## HRVATSKE VODE

**PREDMET: Sustav zaštite od poplava – Mjera 8 – zamolbe mještana nakon sastanka na terenu,**  
**- Dostava očitovanja**

### **OČITOVANJA NA ZAMOLBE MJEŠTANA NAKON SASTANKA NA TERENU ODRŽANOG 7. SVIBNJA 2025. GODINE**

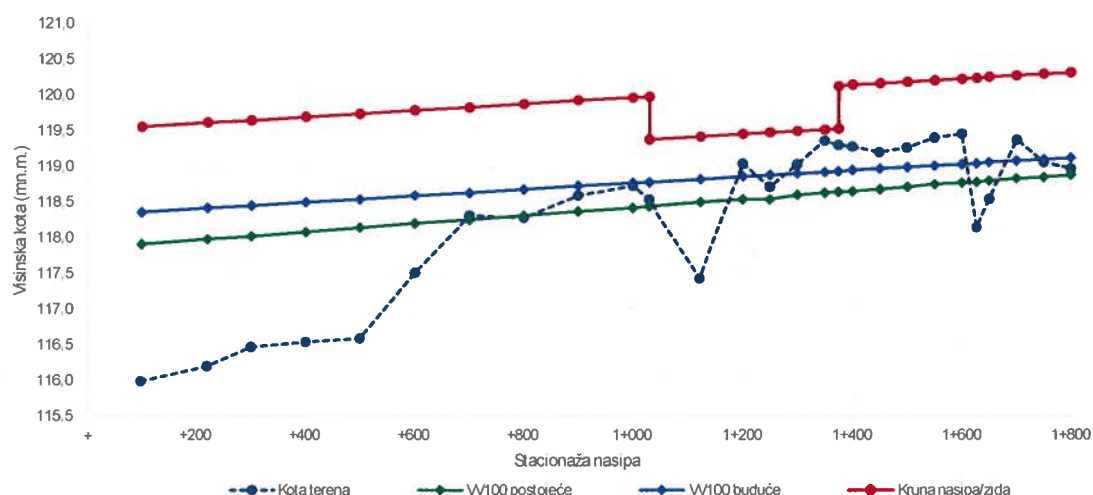
4. Koja je visina pregrade u Brodarcima ?

4. Kota krune pregrade je na 119,00 mn.m. (kota platoa), a kota dna korita na mjestu pregrade na 107,30 mn.m, te je visina pregrade 11,70 m., odnosno dubina vode pri maksimalnom radnom vodostaju je 9,20 m. U nastavku se daje izvadak iz glavnog projekta.

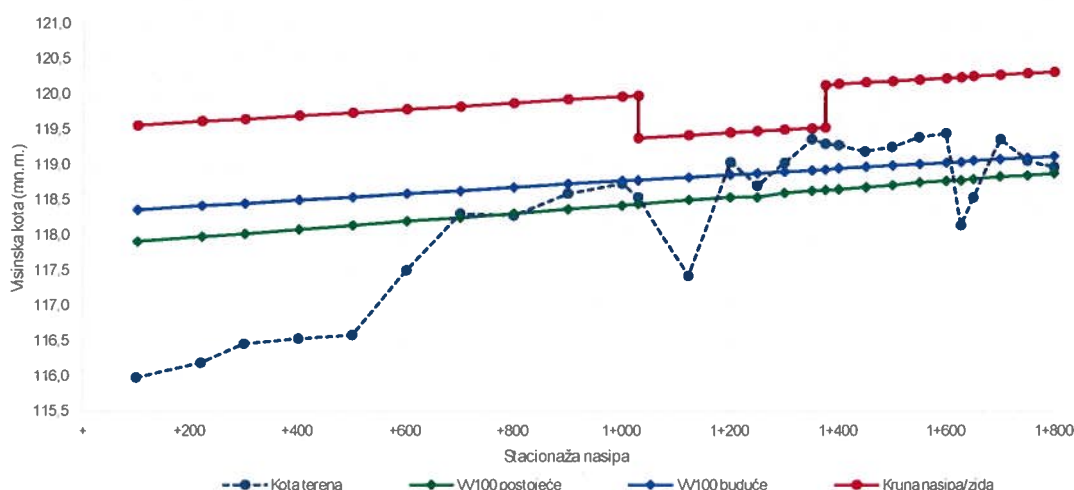
2. Na pitanje kolike su stogodišnje vode na potezu od krivine raspela do puta u kupu nisu dali odgovor

Kolika je njihova visina u odnosu na sadašnji teren

2. Odgovor na pitanje vezano uz visinu VV 100 g u odnosu na kotu terena dan je u tablici u nastavku

4. Potrebno nadvišenje zida nad visokim vodama 100 g povratnog perioda je 60 cm. Teren u osi zida nije ravan odnosno nema istu nadmorsku visinu na dionici koja se navodi u pitanju. Kod crkve i nešto malo uzvodnije do dućana je teren niži od VV100 g PP, a kod škole je teren cca 20 cm viši od kote VV100 g PP. U svakom slučaju teren varira svojom nadmorskom visinom, a zaštita od štetnog djelovanja visokih voda treba imati kontinuitet duž cijele projektirane trase.

5. Zaštita od štetnog djelovanja voda mora imati kontinuitet. Nužno je da se osigura minimalno nadvišenje nad visokim vodama 100 g povratnog perioda za 1,2 m na dionici gdje je projektiran nasip te 0,6 m tamo gdje je projektiran zid.

PREGRADA BRODARCI S VODNIM G  
NA KANALU KUPA-KUPA, RIJEKAMA  
RETENCIJI KUPČINA  
ETAPA 3-NASIP ZA ZAŠTITU RIBNJA  
ETAPA 4-ISTOČNI NASIP RETENCIJE  
ETAPA 5-RUŠENJE LIJEVOG NASIPA  
ETAPA 6-NADVIŠENJE DESNOG NAS  
ETAPA 7-USTAVA ŠIŠLJAVIĆ

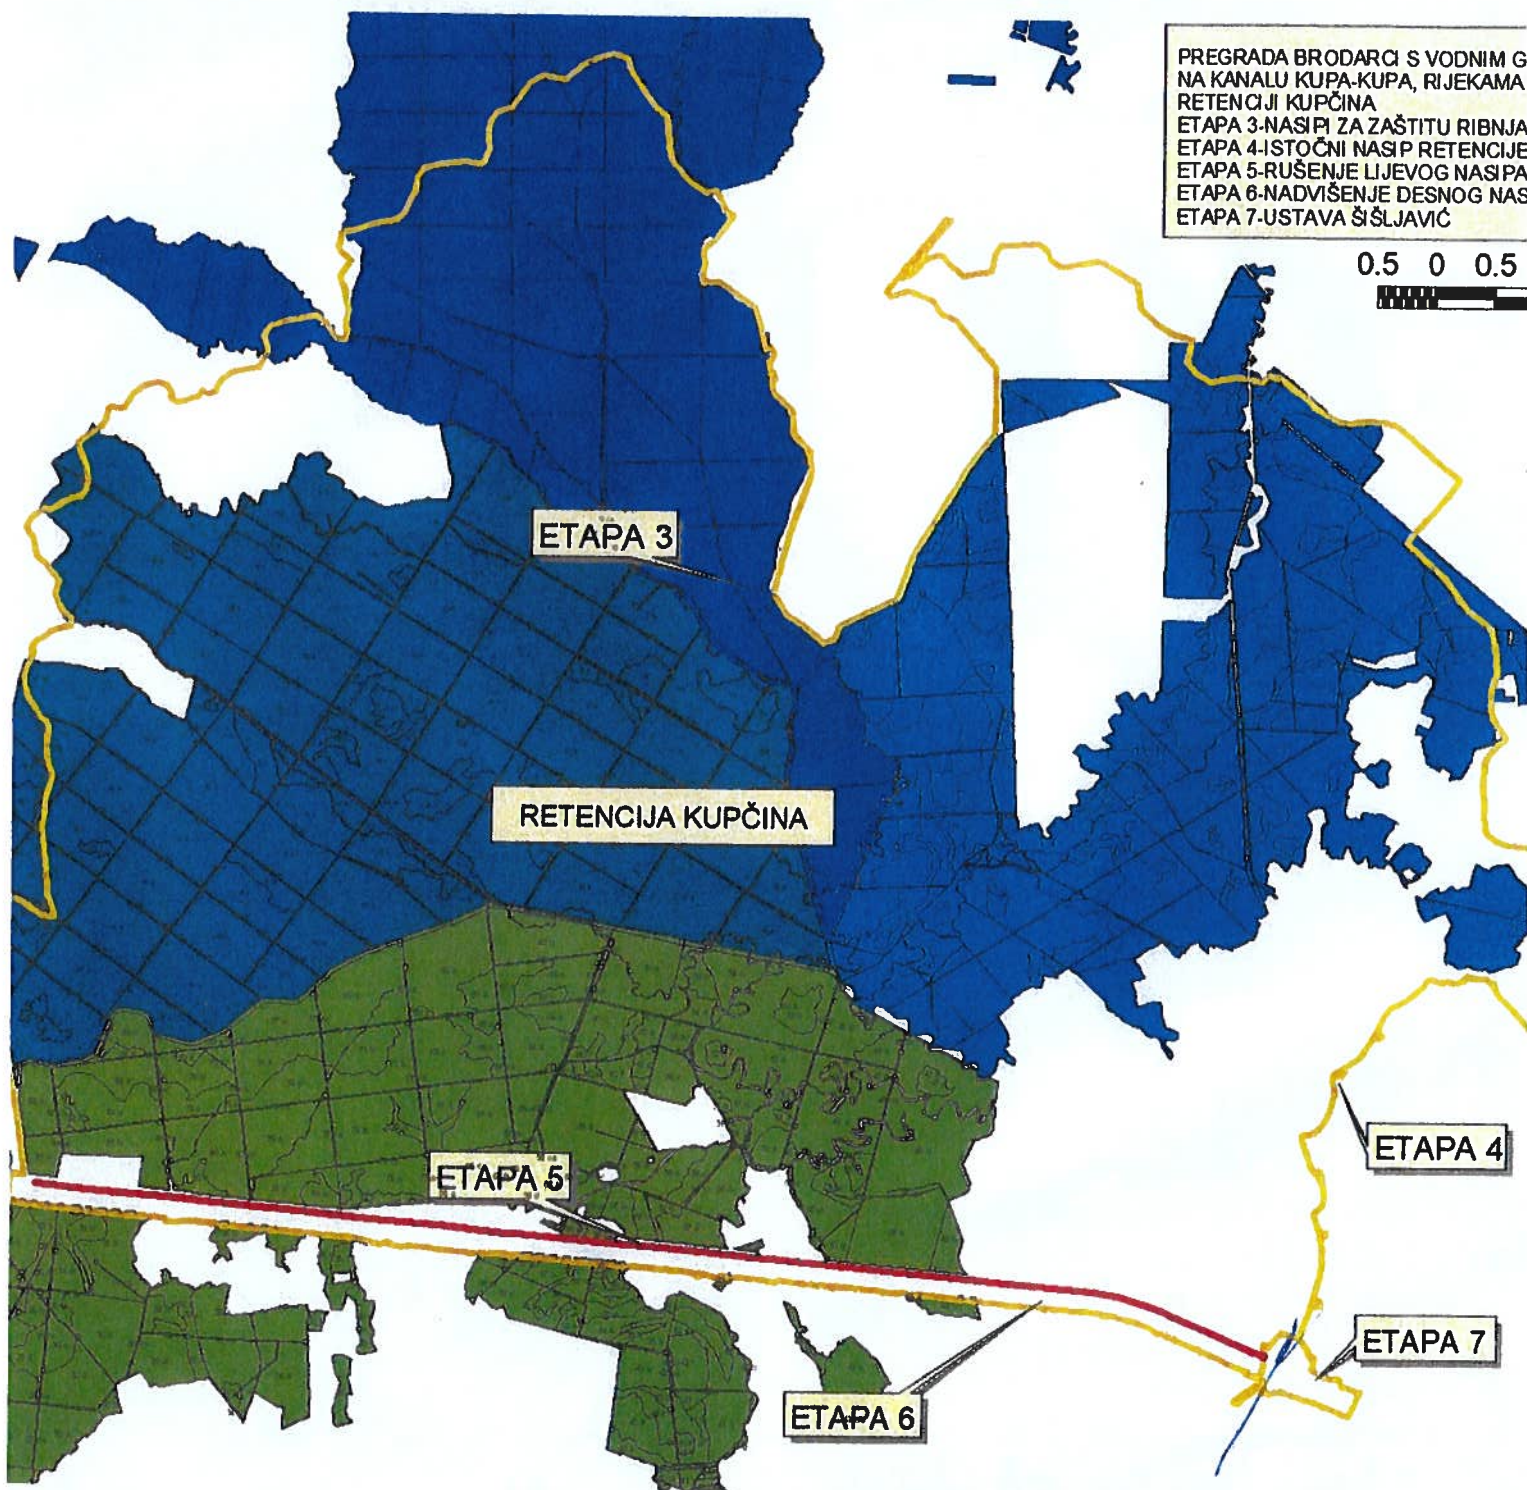
Zašto se korištenjem sredstava za održavanje(dakle ne sa sredstvima koja su planirana za izgradnju kompletog Sustava za obranu od poplave grada Karlovca) već sada djelomično ne sruši dio lijevoobalnog nasipa kanala Kupa-Kupa na području potencijalne retencije Kupčina, te se dio vode koja iz Kupe koja ulazi u kanal Kupa Kupa, za vrijeme poplava, pusti u okolno područje retencije?

Za vrijeme velikih poplava kanal Kupa Kupa je sasvim dovoljno zapunjen vodom, da bi se to postiglo, te mu za to nije potrebna planirana ustava Šišljavić, da bi voda otjecala u retenciju.

U sadašnjem stanju sustava zaštite od poplava grada Karlovca, procijenjeni protok koji prolazi oteretnim kanalom Kupa-Kupa za vrijeme velikih voda Kupe, iznosi maksimalno 200 m<sup>3</sup>/s. Buduću pregradu, odnosno ustavu Brodarci je potrebno izgraditi kako bi se veće količine Kupe mogle preusmjeriti u oteretni kanal Kupa-Kupa (odakle će se dalje prelijevati u buduću retenciju Kupčina) i posljedično smanjiti protok i vodostaj Kupe u gradu Karlovcu, odnosno bez izgradnje pregrade Brodarci nije moguće povećati količinu vode koja bi se usmjerila u oteretni kanal Kupa-Kupa. Prema hidrauličkom modelu izrađenom 2015. godine, predviđeni maksimalni kapacitet kanala Kupa-Kupa nakon izgradnje pregrade Brodarci će biti 900 m<sup>3</sup>/s (za 100 godišnji povratni period), odnosno 4,5 puta više nego u sadašnjem stanju. Rušenje lijevog nasipa kanala Kupa-Kupa je dio cjelovitog tehničkog rješenja za formiranje retencije Kupčina (uz izgradnju pregrade Brodarci, izgradnju istočnog nasipa, izgradnju nasipa za zaštitu ribnjaka Crna Mlaka i izgradnju ustave Šišljavić) te je za navedeno objavljen postupak javne nabave u travnju 2025. godine, dok je javno otvaranje ponuda održano u rujnu 2025. godine. Sukladno tome, očekujemo početak radova na uklanjanju lijevoobalnog nasipa kanala Kupa-Kupa i izgradnju istočnog nasipa te ustave Šišljavić početkom 2026.

Prilog: Plan iz katastra i slike imanja

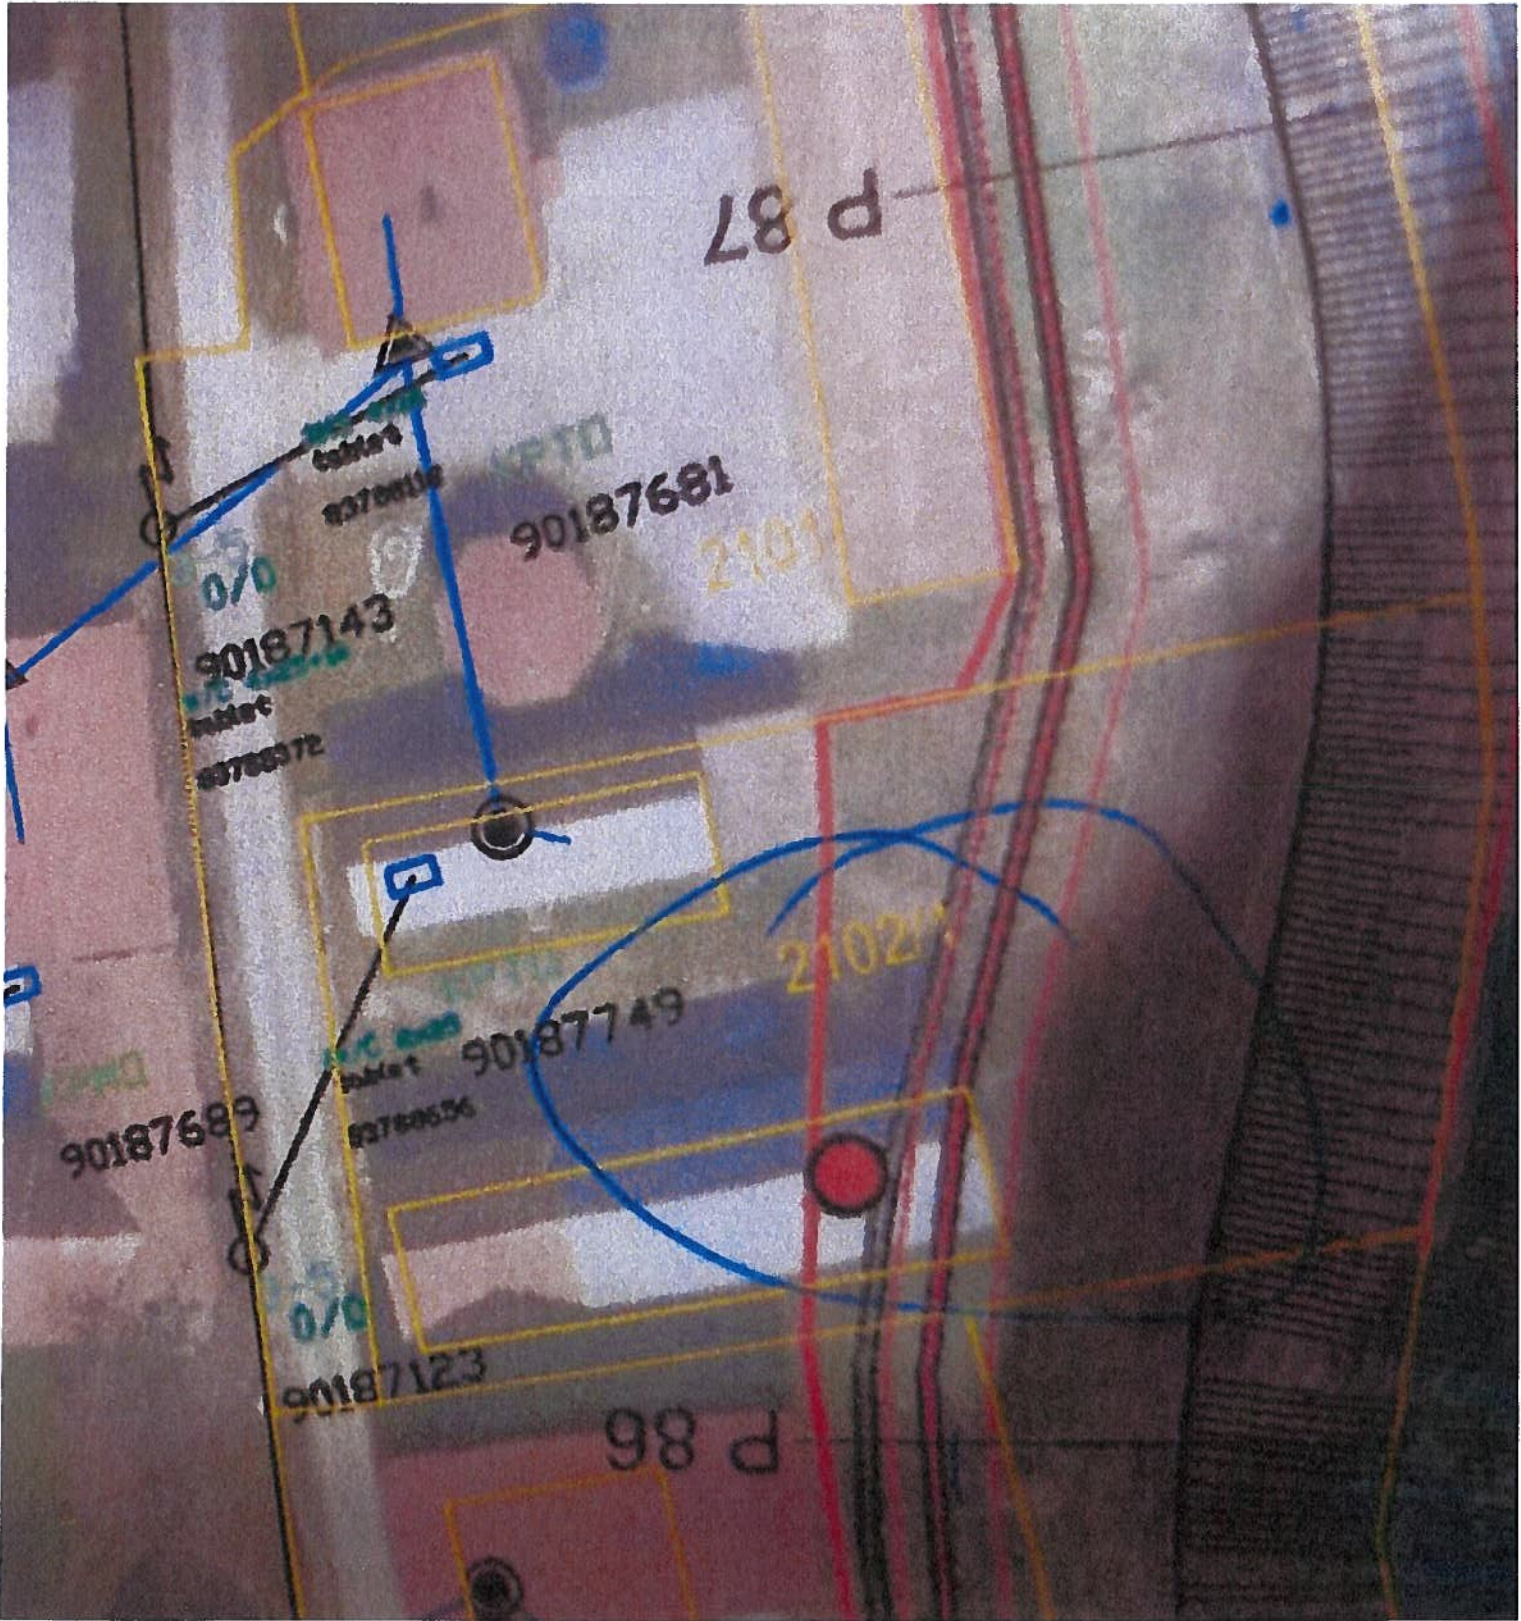
Uvidom u katastarski plan, vidljivo je da je predviđena gradnja zida uz sami rub nadstrešnice, koja je dio drvene kuće, a potom se proteže do gospodarske zgrade, čiji je dio predviđen za rušenje.

Vjerujem da postoje alternativna rješenja i tradicionalni načini zaštite od poplava koji bi bili u skladu s očuvanjem prirode te ne bi zahtijevali rušenje objekata niti uništavanje kulturne baštine.

S obzirom na navedene okolnosti, molim da se moj prigovor uzme u obzir te da se izvrši revizija odluke o planiranom izvlaštenju, uzimajući u obzir kulturni i gospodarski značaj etno imanja.

Neovisno o navedenom, obzirom da je na konkretnoj lokaciji već projektiran zid s pratećom obaloutvrdom, Hrvatske vode će razmotriti mogućnost izmicanja zida na način da se postojeće građevine ne uklanjaju. Budući da je na toj lokaciji obala Kupe značajno erodirana potrebno je izraditi provjeru globalne stabilnosti obale, kao i provjeru konstrukcije samog zida te analizu promjene temeljenja za slučaj izmicanja prema koritu Kupe. Ovisno o rezultatima analize donijet ćemo odluku o eventualnom izmicanju projektiranog zida s pratećom obaloutvrdom.
